Изменение №1 к СП 24.13330.2011 «Свайные фундаменты. Актуализированная редакция СНиП 2.02.03-85»

Утверждено и введено в действие приказом Министерства строительства и жилищно-коммунального хозяйства Российской Федерации (Минстрой России)

Рисунок 7.1. Опираение сваи на скальный грунт. Q - вертикальная нагрузка на сваю; Q_b - вертикальная нагрузка, воспринимаемая пятой сваи, $Q = Q_b$.

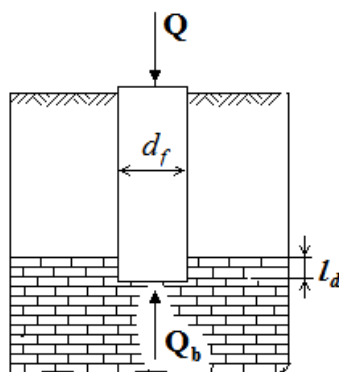
"3. При отсутствии данных о значениях RQD из диапазона величин K_s , принимаются наименьшие значения."
Ввести рисунок 7.1:
